TB1843

Part Nr. 370 0139 10 — 325MM ZB - 12 SPLINE TRANSMISSION 13 SPLINE PTO

Manufacturer: CLAAS NEXOS 200 SERIES
Art.-Nr.: 370 0139 10

Info: Info: New design / Neues Design
/ Nouvelle conception / Nuevo diseño /
Nuovo disegno

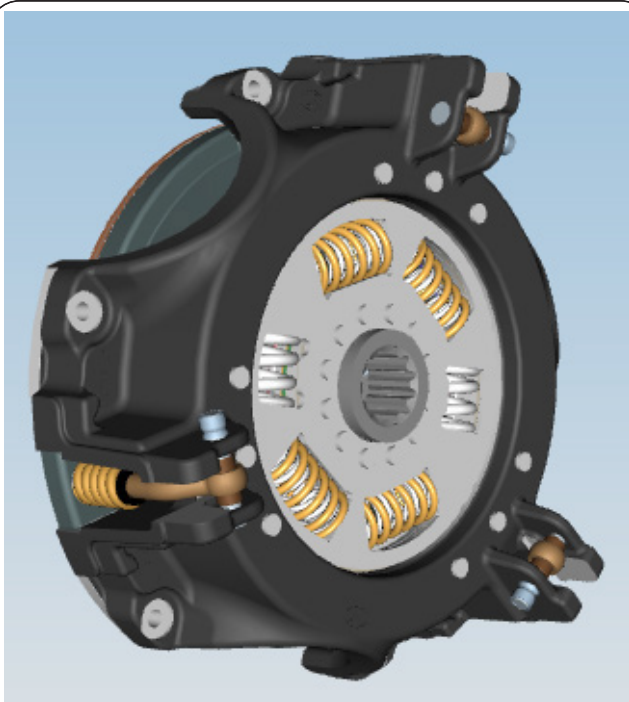
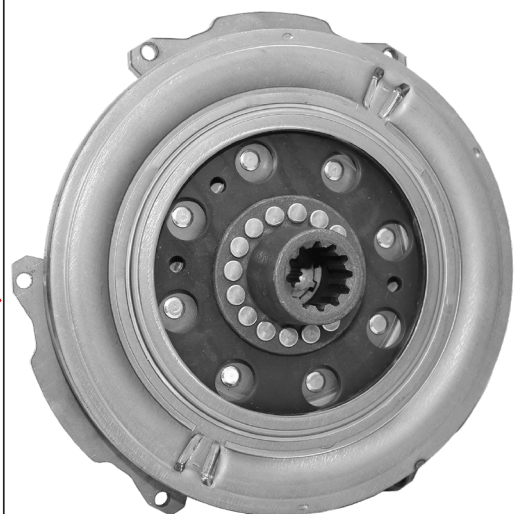
370 0139 10 damper is fully interchangeable with the existing safety clutch, no modification required to the vehicle or flywheel. A new fixation bolt set is supplied, 411 0303 11 (6 x M8 x 1.25 x 25mm + conical washer)

Der Torsionsdämpfer ist vollständig mit der vorhandenen Sicherheitskupplung austauschbar, es sind keine Änderungen am Fahrzeug oder Schwungrad erforderlich. Ein neuer Befestigungsschraubensatz wird mitgeliefert, 411 0303 11 (6 x M8 x 1.25 x 25 mm + konische Unterlegscheibe).

L'amortisseur 370 0139 10 est entièrement interchangeable avec l'embrayage de sécurité existant, sans aucune modification du véhicule ni du volant

moteur. Un jeu de vis de fixation neuf est fourni, réf. 411 0303 11 (6 x M8 x 1.25 x 25 mm + rondelle conique).

El amortiguador de torsión 370 0139 10 es totalmente intercambiable con el embrague de seguridad existente, sin ninguna necesidad de modificar el vehículo ni el volante-motor. Se suministra con un nuevo juego de tornillos de fijación, 411 0303 11 (6 x M8 x 1.25 x 25 mm + arandela cónica).

Lo smorzatore 370 0139 10 è completamente intercambiabile con la frizione di sicurezza esistente, non è richiesta alcuna modifica al veicolo o al volante. Viene fornito un nuovo set di bulloni di fissaggio, 411 0303 11 (6 x M8 x 1.25 x 25 mm + rondella conica).
